COMMISSION ROYALE DES MONUMENTS ET DES SITES  
KONINKLIJKE COMMISSIE VOOR MONUMENTEN EN LANDSCHAPPEN

**Objet : FOREST. Rue du Curé 2** - Demande d'avis de principe portant sur la mise en conformité RF de la cage d'escalier suite à la délivrance de permis autorisant l'occupation des combles

### Avis de principe de la CRMS

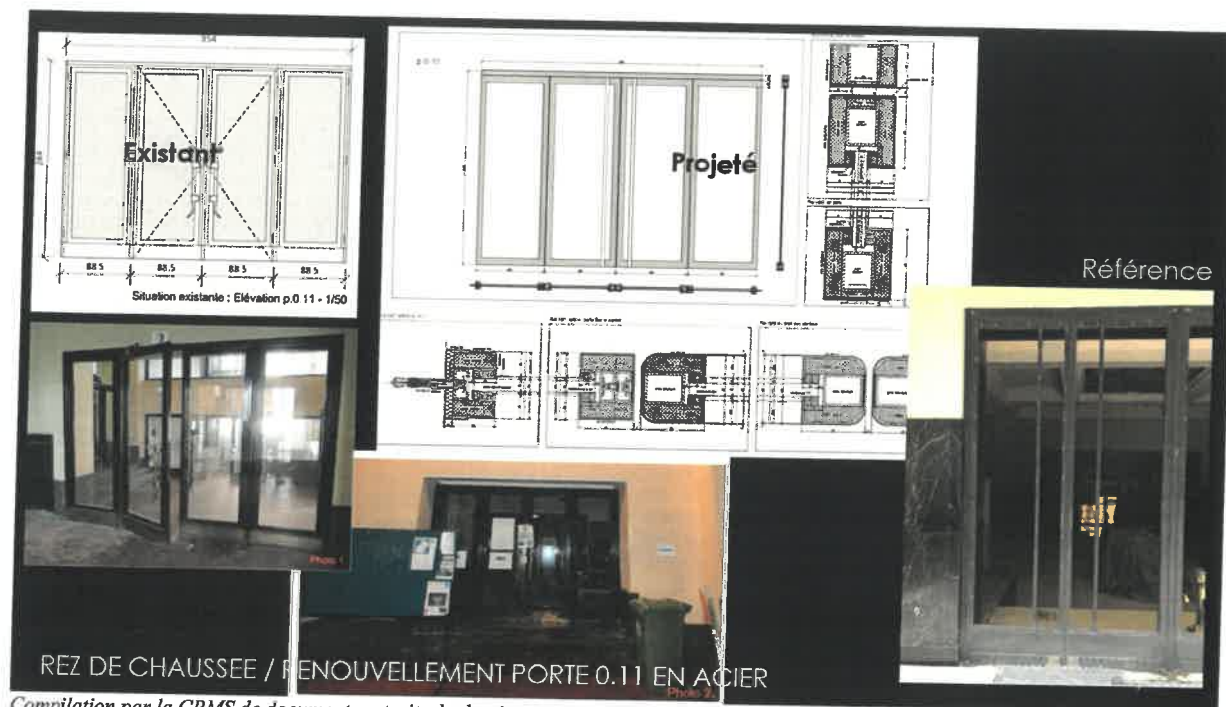
Le scénario 4 est celui que la CRMS demande de poursuivre car il permet de conserver la plupart des menuiseries du rez-de-chaussée et de l'entresol. Il implique la modification du compartimentage, l'ajout d'un rideau/store RF sur la porte 0.15 (*vestibule d'entrée*) et le remplacement de deux portes en iroko de Dewin (p. 0.11 dans le vestibule d'entrée du rez-de-chaussée & p. 1.13 dans le hall du bourgmestre du 1<sup>er</sup> étage) par des portes en acier rencontrant les nécessités de mise en conformité RF. La CRMS souscrit au choix de la porte 0.072 dans le Hall d'Honneur comme référence, il s'agit de la seule porte conçue en acier par Dewin.

Le plan ci-dessus (extrait dossier) permet d'identifier le compartimentage modifié (en bleu) et le chemin d'évacuation (en rouge).

L'intervention suppose donc le « sacrifice », regrettable sur le plan patrimonial, de deux menuiseries en Iroko de Dewin (0.11 et 1.13) et une intervention importante sur la porte du vestibule d'entrée 0.15. Il s'agit d'ouvrages menuisés de belle facture parfaitement intégrés à l'Hôtel Communal, monument emblématique de l'Art Déco à Bruxelles, qui se caractérise notamment par la qualité du choix des matériaux, des détails constructifs et techniques de mise en œuvre. Ces portes appartiennent à des ensembles de portes participant à la prestance et la cohérence des vestibules/halls concernés.

Renouvellement des portes 0.11 - 1.13

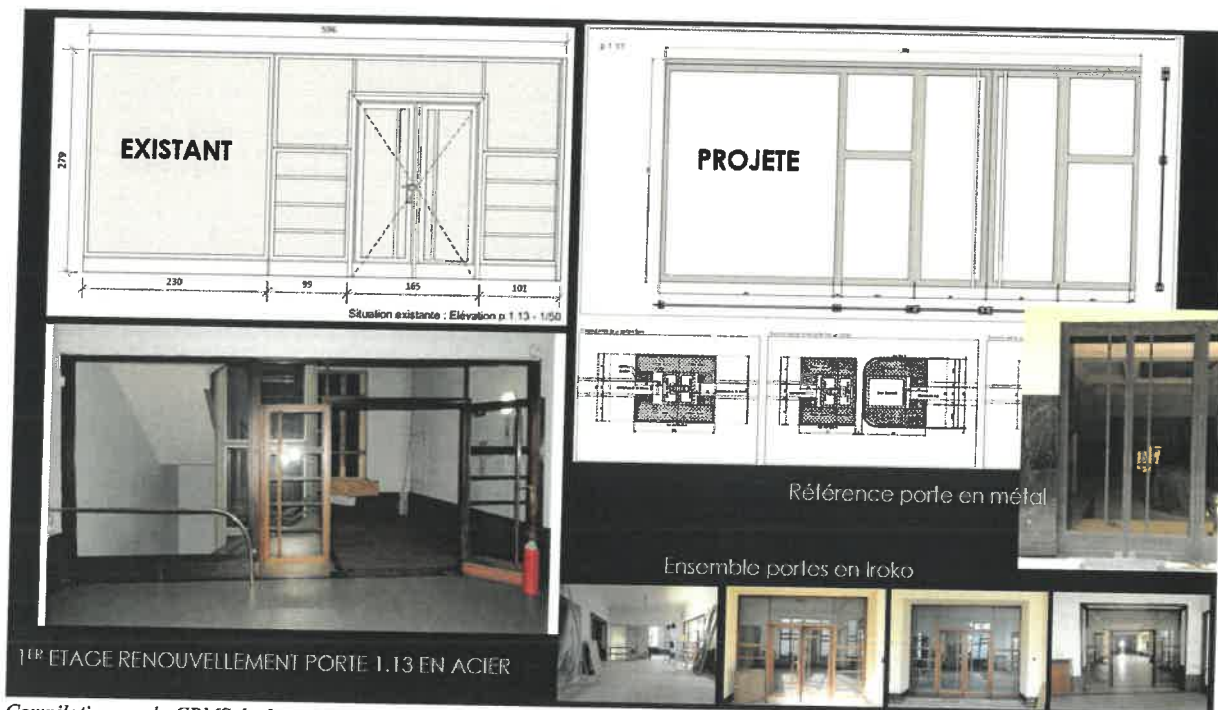
Le recours à des portes de remplacement en bois supposerait, pour répondre aux critères RF, de travailler avec des éléments d'importantes sections voire, pour la porte 1.13. avec des ajouts d'éléments en

maçonnerie vu l'emprise des surfaces vitrées. Ceci altérerait fortement la cohérence et l'unité des ensembles qui contribuent à la valeur patrimoniale du bâtiment. L'usage de l'acier, comme présenté ci-dessus, paraît la seule option possible pour gagner en finesse et s'intégrer au maximum la logique et l'harmonie d'ensemble.

La CRMS juge cependant que les portes proposées dans la demande, assorties de détails de principe, sont de facture standardisée, ce qui banaliserait la qualité des espaces et des ensembles. Les compositions et détails d'assemblage des nouvelles portes devront faire l'objet de dessins méticuleux et précis pour offrir, sur base de la porte de référence en acier mais aussi des portes en iroko, un jeu de hiérarchie dans les cadres et montants, la présence d'une plinthe, des jeux de profondeurs et de ressauts, une quincaillerie de poignée fine et de belle facture, ...

La CRMS demande également de reproduire la hauteur des battants de portes existants et donc de retrouver une imposte vitrée occupant, en partie supérieure, la largeur des deux battant, pour renouer davantage avec les divisions originelles. Enfin, elle demande de recourir à une teinte de finition similaire à celle des autres portes pour garantir une unité chromatique, respectivement pour chacun des deux ensembles : vestibule et hall du Bourgmestre. L'objectif n'est donc pas de jouer le contraste mais de pérenniser au maximum une cohérence d'ensemble des portes dans les halls concernés.

Les portes existantes devront être déposées soigneusement et conservées dans des conditions de stockage optimales.

#### Store porte 0.15

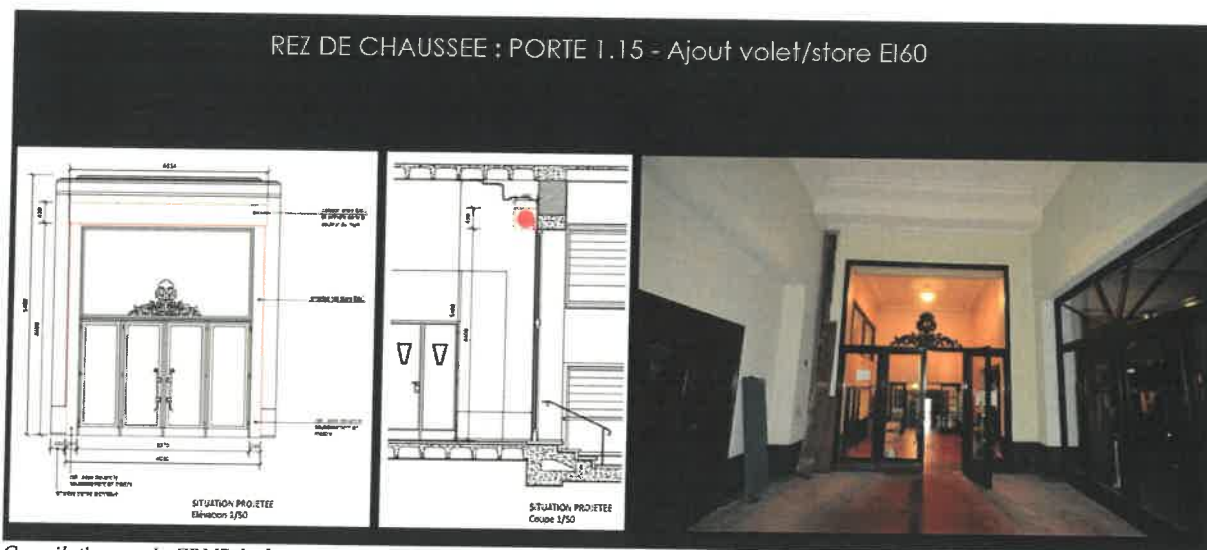
La CRMS est ici aussi favorable au principe mais demande de soigner les détails en raccord avec les éléments de belle facture (plinthes, ...) et demande de limiter dans la mesure du possible la largeur du store au strict minimum afin de limiter son impact visuel et de pouvoir rapprocher le plus possible le rail du store vers le profil de la porte 0.15. Une attention particulière devrait être accordée à la réversibilité de cette intervention, aux détails d'exécution (mise en œuvre la plus légère possible) et aux choix des couleurs du rideau et autres éléments ajoutés.
